Verbandsgemeinde Hermeskeil 7. Änderung des Flächennutzungsplanes Bereich „Freiflächen-Photovoltaik“

Darstellung und Bewertung der Ausführungen der Kreisverwaltung Trier-Saarburg im
Rahmen der Landesplanerischen Stellungnahme

Synopse vom 07.09.2026

Vorentwurfsfassung vom April 2024

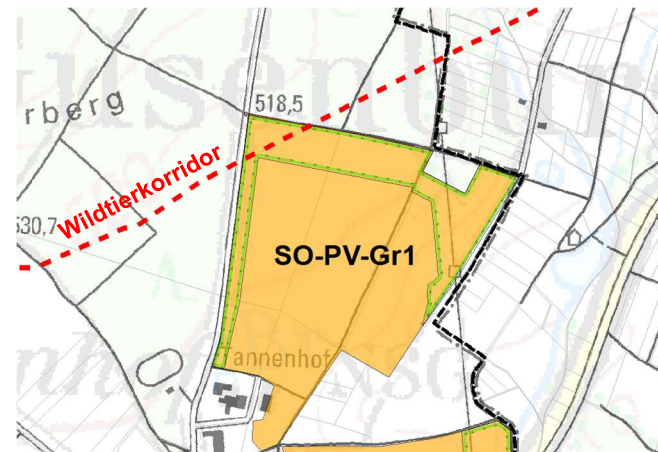
Die Planung widerspricht in Teilen dem LEP IV, da im Bereich Gusenburg eine wichtige landesweit bedeutsame Wildtierkorridorachse (LEP IV45) überplant wird. Durch die enorme Barrierewirkung und die Flächengröße der Zaunanlagen wird dieser Korridor erheblich und nachhaltig beeinträchtigt.

Dies wird durch die Aussagen des Umweltberichts (vgl. S 62 und 63 des Umweltberichts) ebenfalls thematisiert. Dort ist ausgeführt, dass an dieser Stelle eine wichtige Achse des landesweiten Wildtierkorridors verläuft, welcher durch die enorme Barrierewirkung der Zaunanlagen beeinträchtigt wird. Es ist nicht erkennbar, wie diese Vorgabe bei der Planung berücksichtigt wurde.

- Grimburg

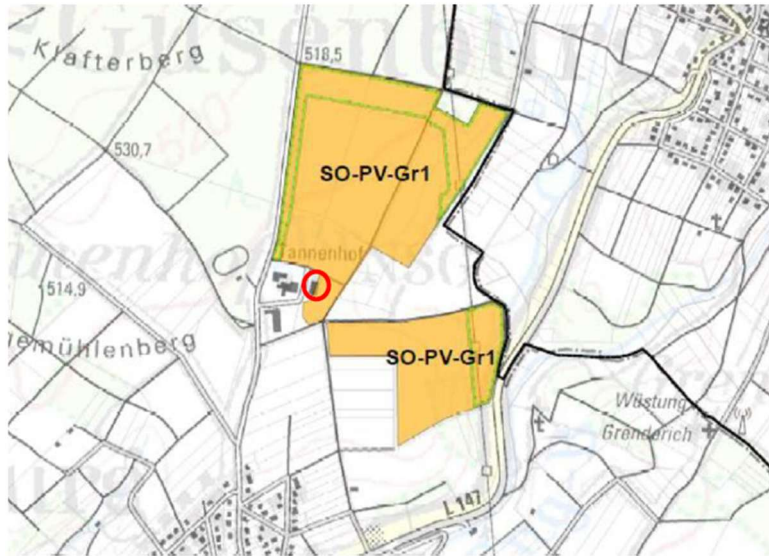
Im Rahmen des Bebauungsplanverfahrens hat im Jahr 2021 eine Biotopkartierung der Flächen im Plangebiet stattgefunden. Diese Biotopkartierung kam zu dem Ergebnis, dass es sich bei den Flächen bis auf kleine Teilbereiche um Acker handelt. Die kleinen Teilbereiche stellen kein artenreiches Grünland dar.

Die Ergebnisse der Biotopkartierung sollten im Umweltbericht ergänzt werden.

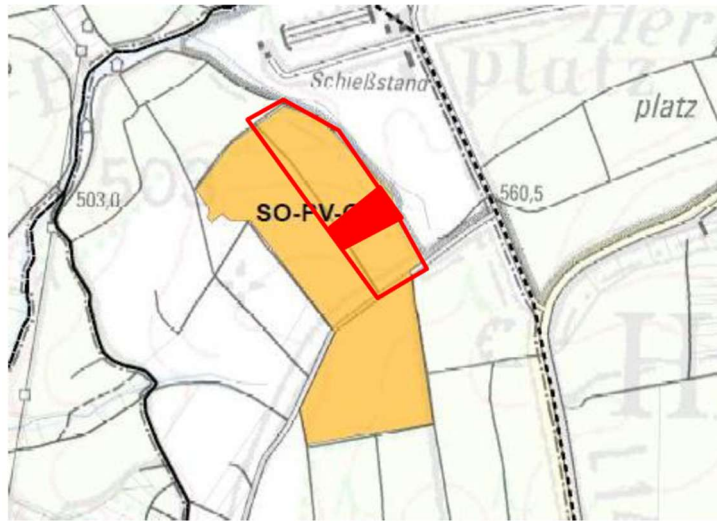
Die Planung steht im Gegensatz zu den Aussagen des Landschaftsplans, der teilweise Erhalt und Entwicklung von Dauergrünland vorsieht. Im Landschaftsplan sind flächige Biotope gem. § 30 BNatSchG dargestellt. Gemäß den Aussagen des Umweltberichts (Fußnote 43) besteht entgegen des Grundsatzes 166 die Möglichkeit, dass besonders artenreiches Grünland überplant wurde.

Die Planung widerspricht den Aussagen des LEP, das hier einen Wildtierkorridor (LEP IV45) vorsieht. Dies wird durch die Aussagen des Umweltberichts bestätigt, dort ist ausgeführt, dass an dieser Stelle eine wichtige Achse des landesweiten Wildtierkorridors verläuft, welcher durch die enorme Barrierewirkung der Zaunanlagen beeinträchtigt wird. Es ist nicht erkennbar, wie diese Vorgabe bei der Planung berücksichtigt wurde.

- Konversionsgelände S ehem. Schießstand SSW „Lascheiderhof“ (BK-6307-

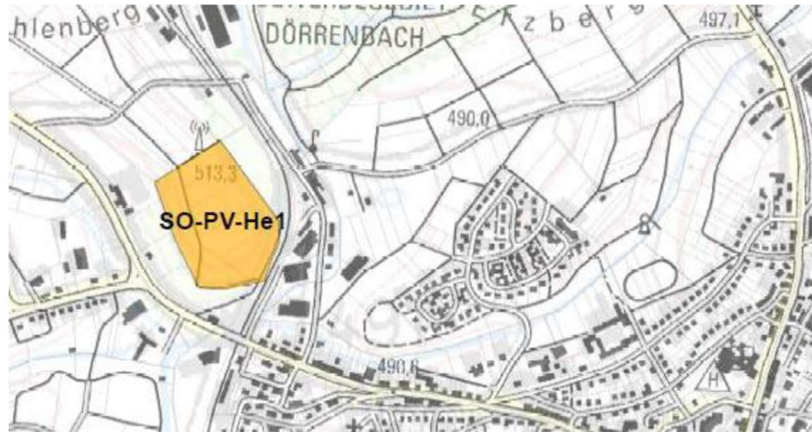
Im Rahmen der 1. Änderung der Sachlichen Teilfortschreibung des FNP „Windenergie“ wurde im Jahr 2022 eine Biotopkartierung der Flächen im Plangebiet durchgeführt. Diese Biotopkartierung kommt zu dem Ergebnis, dass durch die Realisierung der geplanten PV-Anlage weder großflächig noch kleinflächig artenreiches Grünland betroffen wäre, da sich die Anlage vorrangig auf Acker und artenarmen Grünland befinden soll. Die Ergebnisse der Biotopkartierung sollten im Umweltbericht ergänzt werden.

Der Hinweis auf die § 30 Biotope sollte zur Kenntnis genommen werden. Die Darstellung sollte dahingehend angepasst werden, dass die geschützten Flächen als solche zu kennzeichnen sind. Allerdings kann eine flächenscharfe, exakte Abgrenzung der Fläche erst im Rahmen der verbindlichen Bauleitplanung erfolgen.

- zu Hermeskeil Nord:

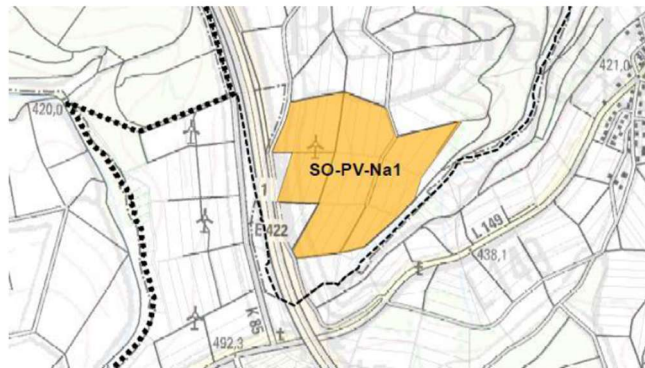
Im Rahmen des Bebauungsplanverfahrens zur PV-Anlage am Standort SO-PV-He1 hat im August 2025 eine Biotopkartierung der Flächen im Plangebiet stattgefunden. Diese Biotopkartierung kam zu dem Ergebnis, dass es sich bei den Flächen teilweise um intensiv bewirtschaftete Ackerflächen handelt und teilweise um neueingesäte Fettwiesen. In den Randbereichen befinden sich Mischwälder und Baumhecken sowie eine Baumgruppe. Demnach sind keine nach § 15 LNatSchG i.V.m. § 30 BNatSchG pauschal geschützten Biotoptypen im Plangebiet anzutreffen. Die Ergebnisse der Biotopkartierung sollten im Umweltbericht ergänzt werden.

Im Südosten angrenzend an die Änderungsfläche befinden sich Quellbereiche und Gebüschstrukturen, welche als „hoch empfindlich“ einzustufen sind. Hier ist ein ausreichender Abstand zu gewährleisten.

Die Feldgehölzstrukturen sollten als wichtige Landschaftselemente aus dem Plangebiet herausgenommen werden.

- Reinsfeld Süd

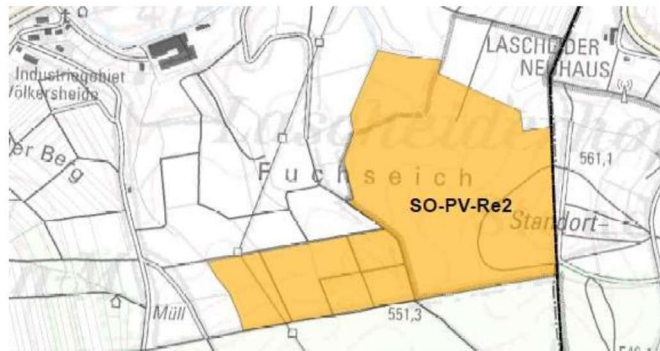
Gemäß der Darstellung im Umweltbericht handelt es sich um Grünland. Es besteht die Möglichkeit, dass entgegen des G 166 artenreiches Grünland im größeren Umfang überplant wurde.

Der Hinweis auf die Kompensationsmaßnahmen sollte zur Kenntnis genommen werden. Die Darstellung sollte entsprechend angepasst werden, allerdings kann eine flächenscharfe, exakte Abgrenzung der Fläche erst im Rahmen der verbindlichen Bauleitplanung erfolgen.

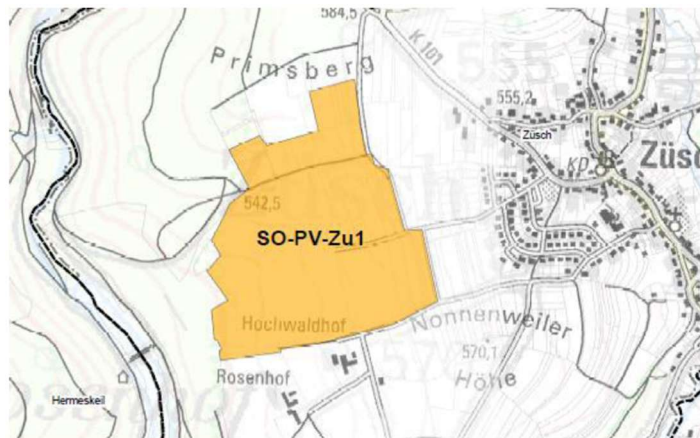
Auch die Bewertung innerhalb der Begründung zum FNP kommt zu der Einschätzung, dass es sich um Grünlandflächen mit Feldgehölzstrukturen und Einzelgehölzen sowie Flächen für die Aufforstung handelt. Einige Bereiche sind als Borstgrasrasen und Nassgrünlandbrache gekennzeichnet, wodurch die Fläche eine hohe Wertigkeit an Biotopstrukturen aufweist. Aufgrund der vorgefundenen Biotopausstattung und der vorhandenen Strukturen abseits der Siedlungsflächen wird der Bereich als „hoch empfindlich“ eingestuft.

Auch das Schutzgut „Arten und Biotope“ wird durch die Errichtung großflächiger Photovoltaikanlagen durch die Barrierewirkung (insbesondere für Großsäuger) und den Verlust von Lebensraum negativ beeinträchtigt. Das Gebiet beeinträchtigt den Biotopverbund durch seine Zerschneidungs- und Barrierewirkung erheblich.

Bei einer sachgerechten Auswertung der amtlichen Biotopkartierung im LANIS wäre die Bedeutung des Gebiets bereits früh erkennbar gewesen. Es ist nicht verständlich,

wie diese Fläche bei sachgerechter Anwendung der Auswahlkriterien der Potenzialstudie als Potenzialfläche ausgewählt werden konnte.

- Züsch Ost

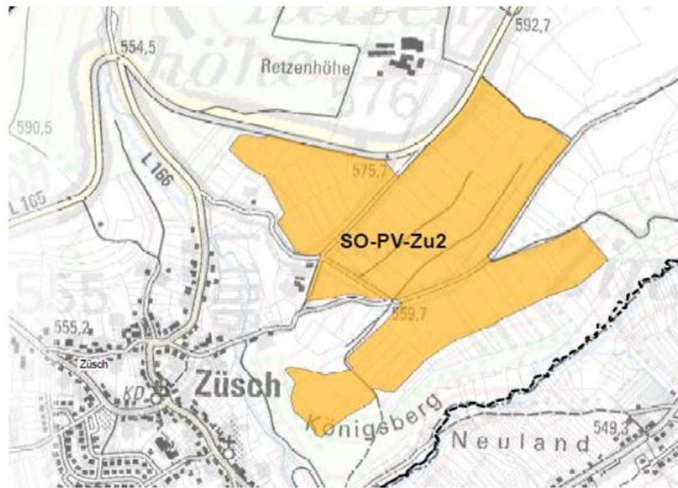
Hier handelt es sich um offene landwirtschaftliche Nutzfläche (Acker und Grünland) sowie Flächen der Forstwirtschaft. Aufgrund der Aussagen des Landschaftsplans ist davon auszugehen, dass es sich hierbei auch um artenreiches und pauschal geschütztes Grünland handelt. Dem Grundsatz 166 wird somit nicht Rechnung getragen.
